> allego alla presente le osservazioni che alcuni cittadini residenti nel Comune di Verona, interessati direttamente al futuro sviluppo dell'ambito di Via Fenilon, intendono sottoporre alla Vostra attenzione al fine di evitare che si possano in futuro concretizzare varie criticità riscontrate nel progetto preliminare in oggetto.

OSSERVAZIONI AL PROGETTO DI REALIZZAZIONE DELLA NUOVA LINEA FERROVIARIA DI ALTA CAPACITÀ (AC), CON INDICAZIONE DELLE CRITICITÀ DA CORREGGERE NELL'AMBITO DI VERONA, QUARTIERI SAN MASSIMO - SANTA LUCIA, VIA FENILON, VIA XXIV GIUGNO, VIA CARNIA VERONA, 13/11/2016

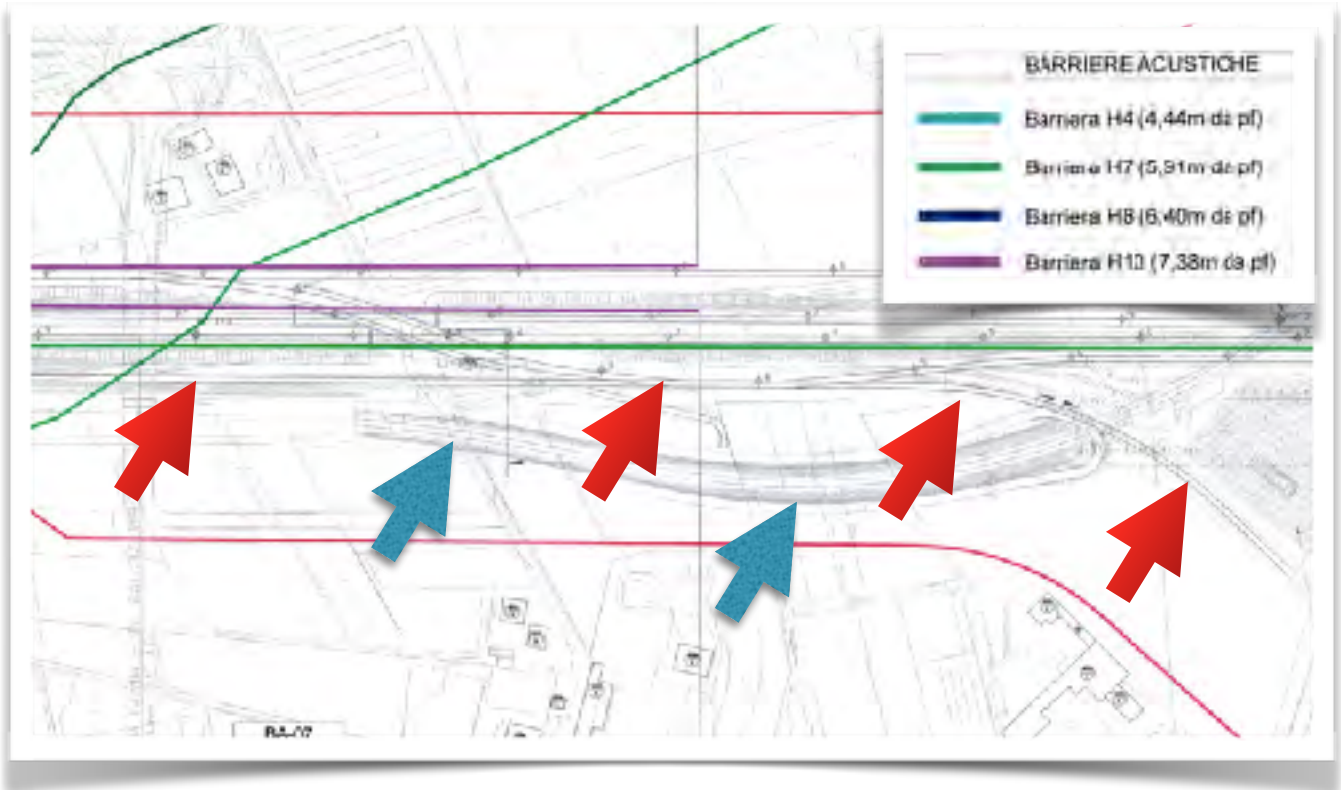
Le tavole tecniche riguardanti la progettazione della linea di alta velocità nell'ambito della località Fenilon mostrano con chiarezza come una volta chiusa la strada che oggi permette anche ai pedoni ed ai ciclisti di raggiungere da via Fenilon via Carnia, interromperà questo percorso previsto dalla normativa urbanistica.

La prevista realizzazione del nuovo svincolo in prossimità di via Carnia e quindi del sottopasso viario verso il Fenilon non prevede infatti marciapiedi e piste ciclabili di alcun genere, senza alcuna soluzione alternativa o compensativa.

Per evitare ciò il progetto dovrà pertanto essere rettificato con la realizzazione di un sottopasso idoneo anche sotto il profilo altimetrico e dell'illuminazione al transito dei pedoni e ciclisti; solo qualora ciò non fosse tecnicamente possibile si dovrà dedicare a questo tipo di transito una delle due canne del sottopassaggio già previsto ed in parte realizzato, limitando quindi il traffico veicolare solamente a due corsie nell'ambito di una sola delle gallerie e dedicando l'altra al ripristino dell'itinerario della cintura dei forti.

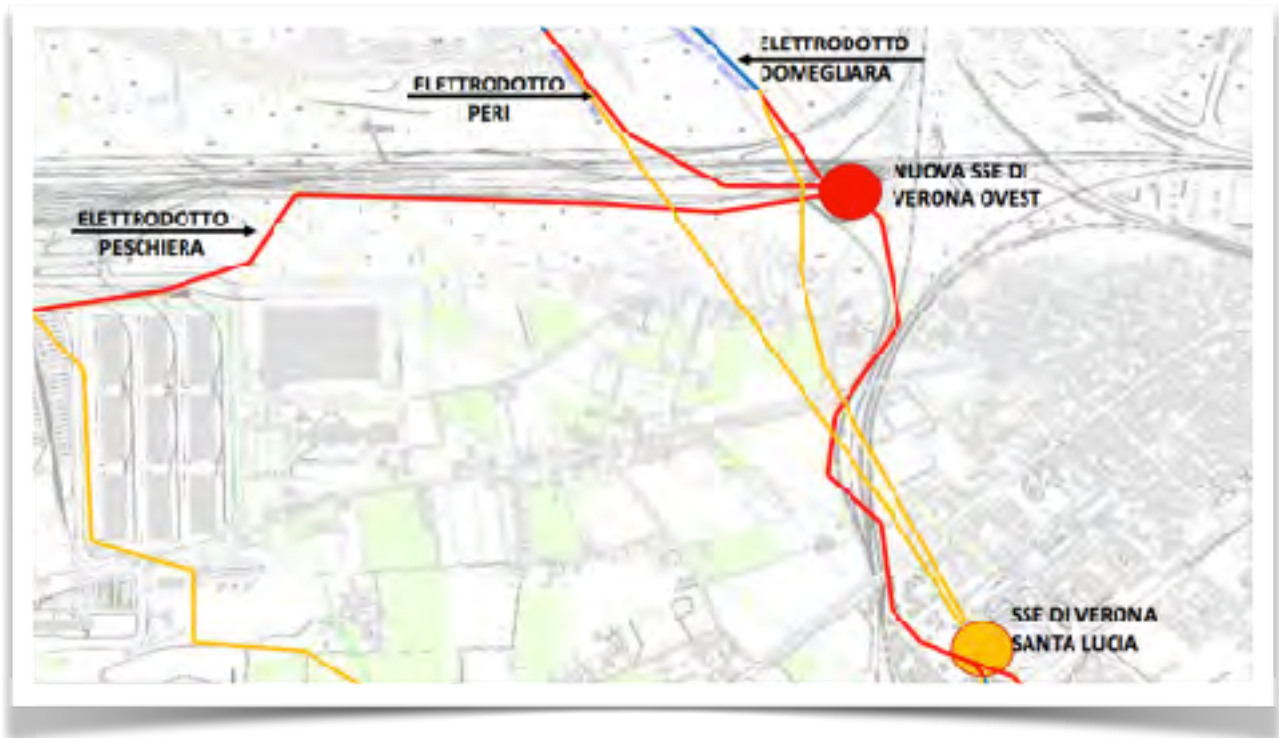
Non risulta prevista alcuna barriera anti rumore a protezione delle abitazioni poste in prossimità dell'ipotetico futuro tratto merci (progettato a sud della linea Alta Velocità / Alta Capacità), né risulta essere stata progettualmente ipotizzata alcuna protezione dell'attuale tratto in trincea il quale, essendo in pendenza, richiede spesso ai convogli merci di frenare, con conseguente disturbo della quiete pubblica soprattutto nelle ore notturne.

Essendovi abitazioni poste ad una distanza inferiore a 100 mt in linea d'aria, ed in assenza di qualsivoglia ostacolo acustico tra queste e le tratte ferroviarie sopra dette, si ritiene che il progetto dovrà essere rettificato con la realizzazione delle necessarie barriere acustiche per tutta la lunghezza delle due linee merci, sino al superamento dell'ambito della località Fenilon.

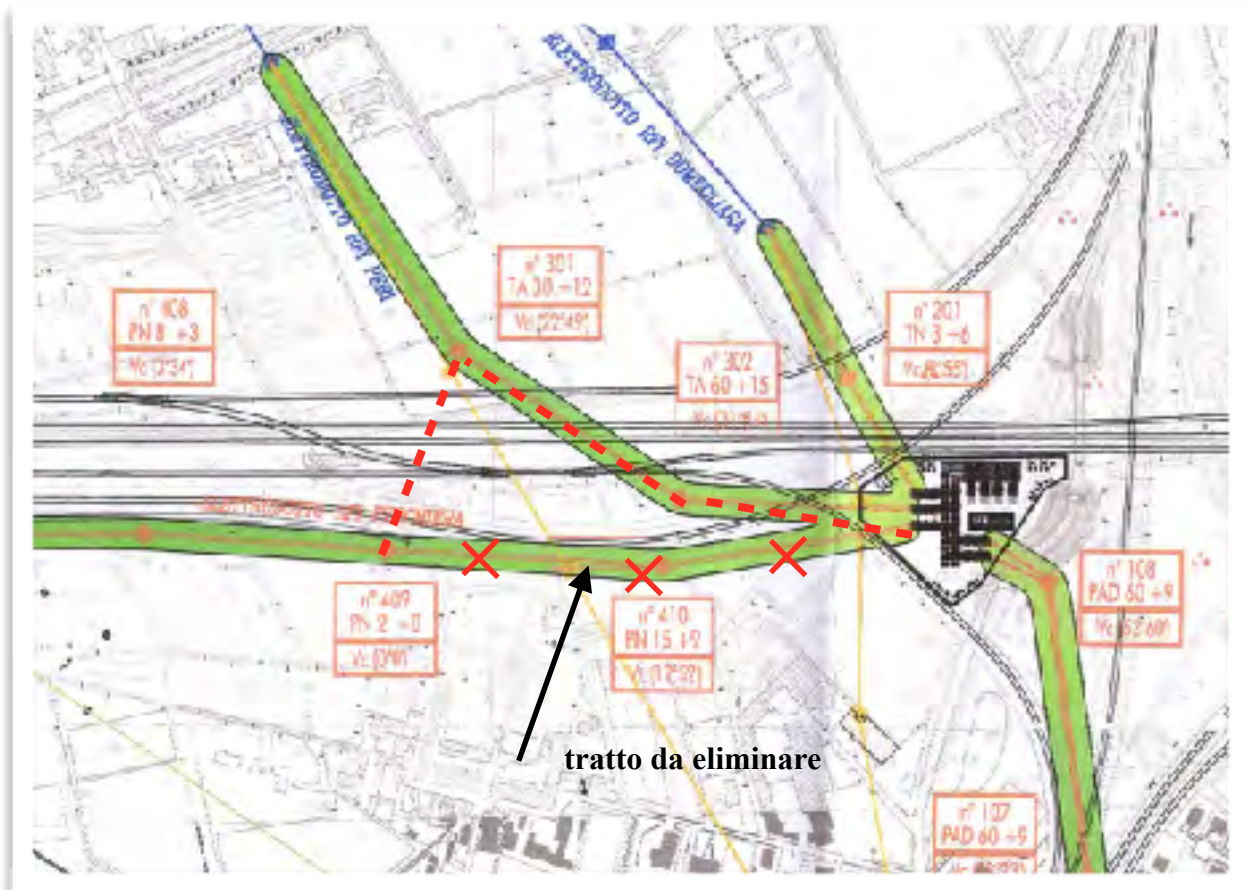
Più precisamente il nuovo “Elettrodotto Peschiera” interessa il fronte sud della linea ferroviaria e nelle previsioni progettuali la sua realizzazione determinerà l’asservimento a servitù di elettrodotto di buona parte del terreno agricolo posto a nord della nota Villa Fenilon, edificio residenziale di indiscussa valenza storica ed architettonica, già sottoposto a vincolo monumentale di assoluto livello, così come è sottoposta a vincolo architettonico di rispetto la prospiciente corte Fenilon.

Per evitare di danneggiare irreparabilmente il cono ottico visivo sul fronte nord della Villa Fenilon, con l'installazione di pali di tipo PN15 e PN2 di altezza variabile tra 23 e 23,50 metri, si ritiene sia necessario modificare il tracciato iniziale dell'elettrodotto "Peschiera", deviandolo inizialmente sul tracciato Peri (e quindi sui tralicci n. 302 e n. 301), attraversando successivamente la linea ferroviaria sino ad innestarsi sul palo n. 409, il tutto come da immagine seguente.

planimetria del nuovo tracciato stradale tra Via Carnia e Via Fenilon

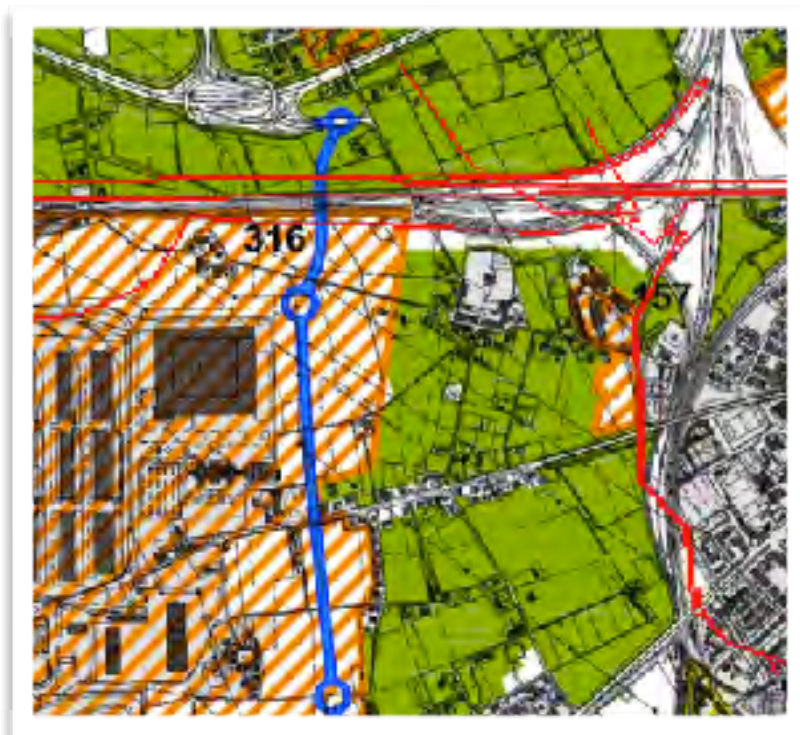
Le modifiche all'attuale viabilità stradale non prevedono la possibilità di transito alcuno sia per pedoni, che per ciclisti, che per mezzi agricoli, dato che la documentazione tecnica riguardante il previsto sottovia in prossimità di Via Carnia ed il previsto cavalcaferrovia in corrispondenza di Via XXIV Giugno non descrive la futura realizzazione di tali percorsi.

Si ritiene che tale previsione dovrà essere evidentemente rettificata, in primis nell'ottica di ottenere una corretta progettazione stradale che contempli i dettami della più logica e moderna visione urbanistica dei trasporti urbani, ed in secondo luogo nel rispetto del previsto completamento della pista ciclabile tra i quartieri di San Massimo e Santa Lucia.

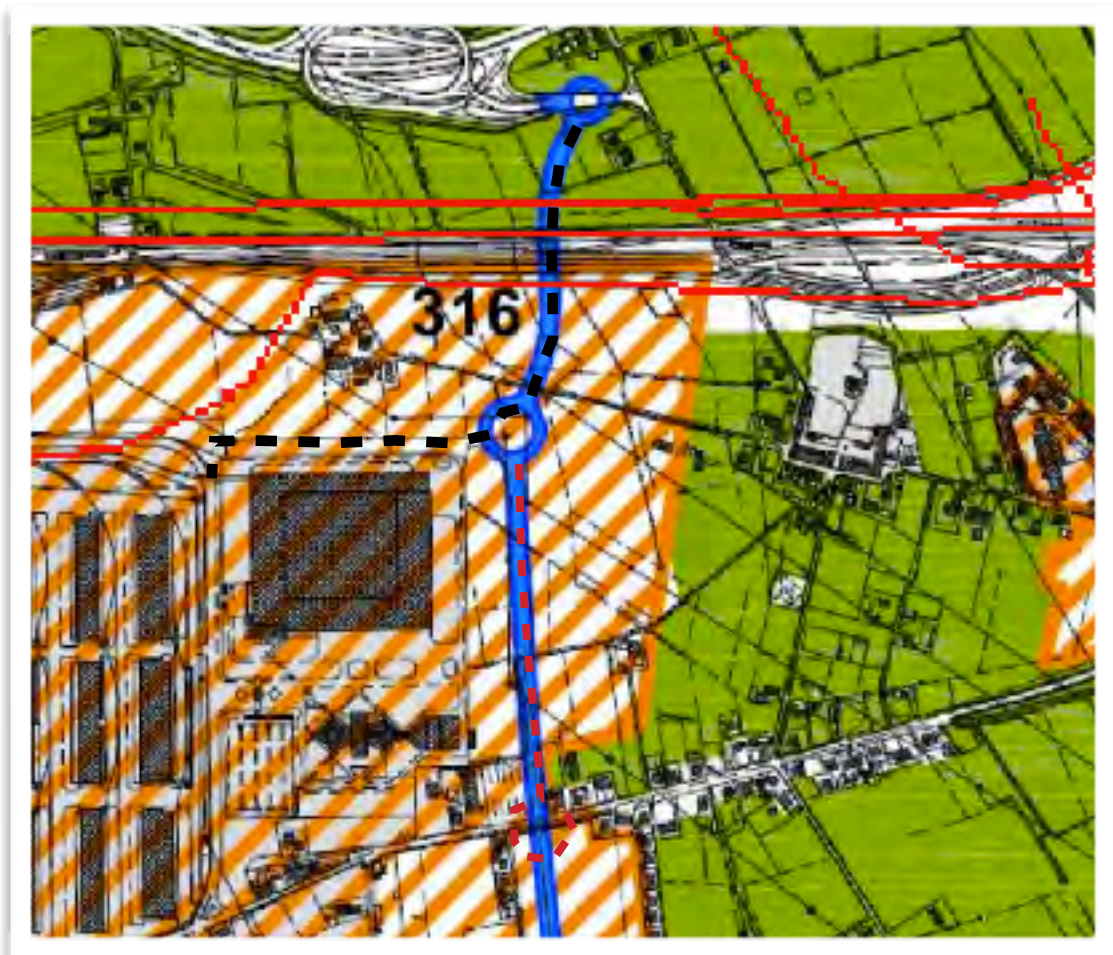
Le modifiche all'attuale viabilità stradale prevedono la possibilità di transito per autoarticolati ed autotreni da Via Carnia sino in Via Fenilon, e ciò è rilevabile sia dalla planimetria di progetto che dalla sezione longitudinale rappresentante il nuovo sottopassaggio.

Si reputa che ciò non sia compatibile con la viabilità di Via Fenilon, essendo la stessa caratterizzata da una carreggiata di dimensioni ridotte, dall'assenza di allargamenti stradali utili per una eventuale manovra di inversione di marcia e dalla presenza di svolte ad angolo retto di ridotta ampiezza.

Sarà quindi fondamentale (per evitare gravi blocchi del traffico) dirottare il traffico proveniente da Via Carnia direttamente verso il Quadrante Europa e Via Sommacampagna.
